改善箇所説明図

BMW K1600GT

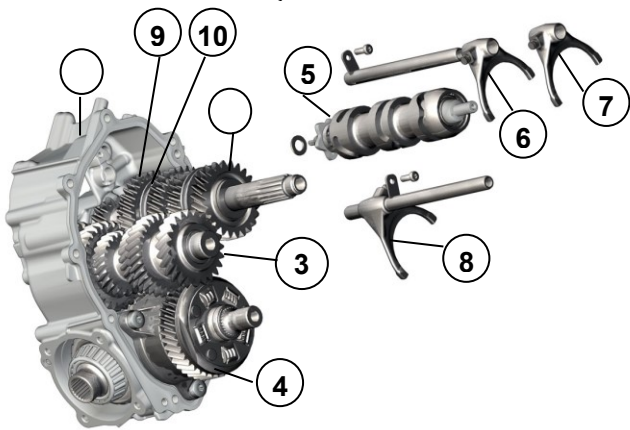
注：⑥、⑨、⑩は交換する部位を示す

トランスミッションにおいて、シフトスリーブの形状が不適切なため、当該スリーブが摩耗しギアが抜けにくくなることがある。そのため、その状態で他のギアへ変速を行うと、シフトフォークピンが折損し、最悪の場合、変速機内で二重噛み合いが発生して急激な制動力が発生するおそれがある。

全車両、トランスミッションの識別コードを確認し、対象の場合は、シフトフォーク、シフトスリーブ及びギアホイールを対策品に交換する。

トランスミッション左に白ペイントマークを付ける。
